2020年7月31日  
関西電力株式会社

## コメント回答資料

(東京電力福島原子力発電所の事故に伴うフォールアウトの影響について)

図1 フォールアウト影響確認箇所

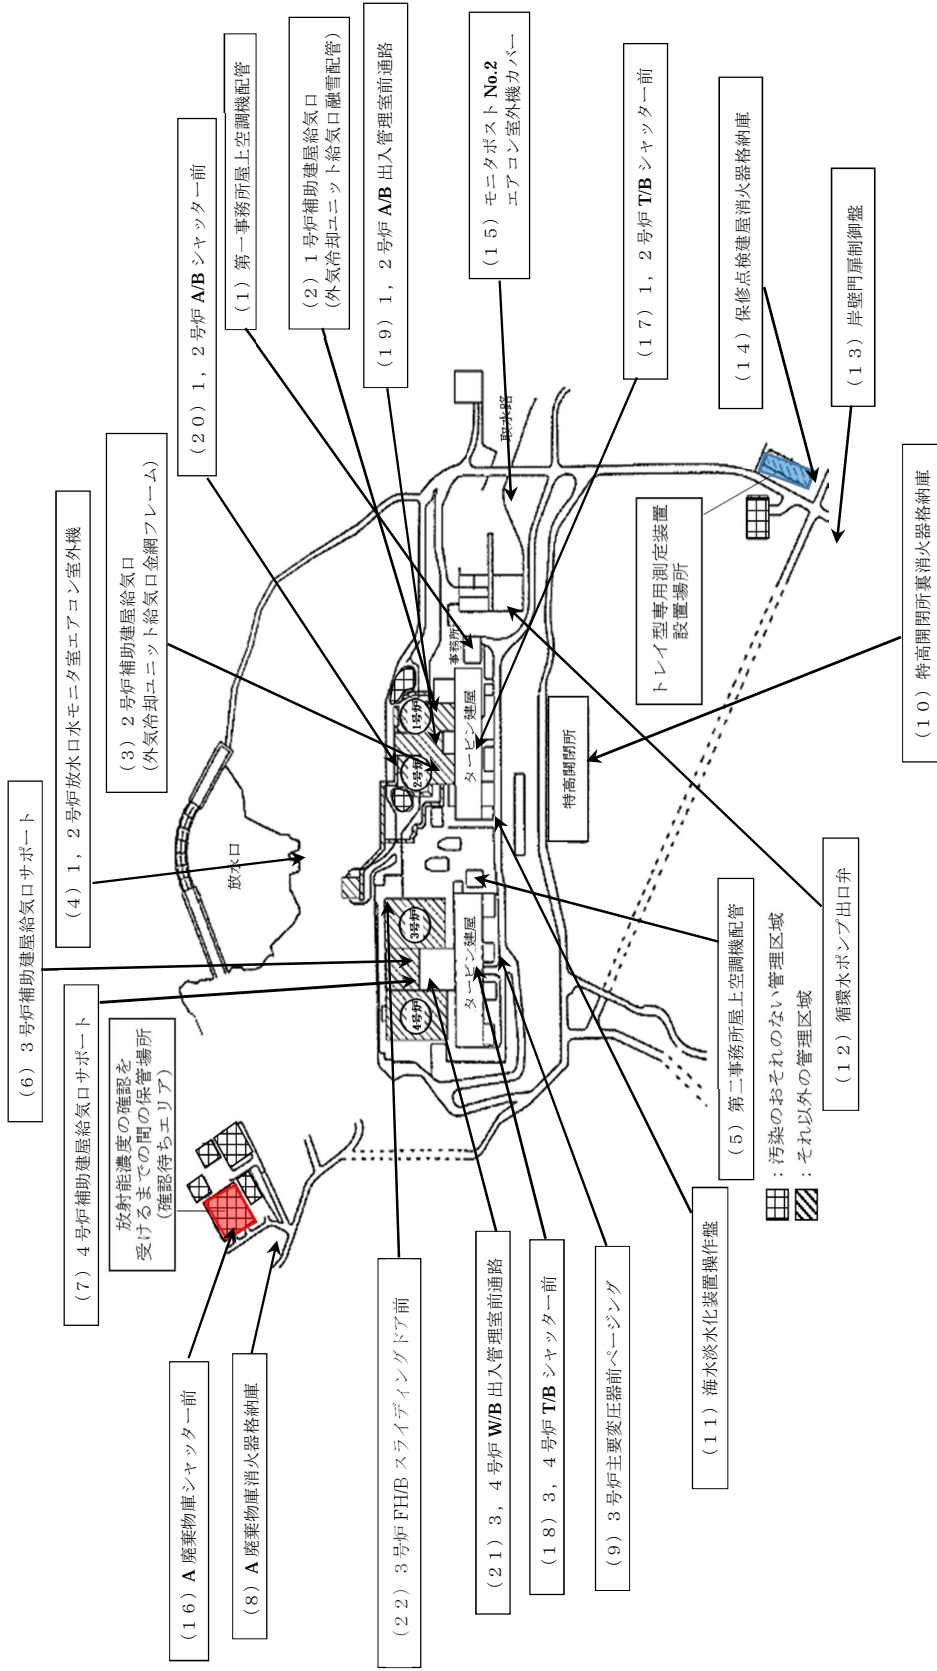
コメント No.	日付	コメント内容
1	6/15	東京電力福島原子力発電所の事故に伴うフォールアウトについて、周辺の環境測定結果を踏まえて説明すること。

具体的には、「東京電力株式会社福島第一原子力発電所の事故に伴うフォールアウトによる原子炉施設における資材等の安全規制上の扱いに関するガイドライン」に基づき、2012年3月に発電所構内を測定した結果、全測定箇所において理論検出限界計数値未満であった。

図1に大飯発電所構内におけるフォールアウト影響確認箇所、表1に大飯発電所構内におけるフォールアウト影響測定結果、図2に文部科学省によるCs-134及びCs-137の沈着量(航空機モニタリング)測定結果、図3に大飯発電所周辺の環境放射能濃度測定結果(福井県環境放射能測定技術会議年報データ)を示す。
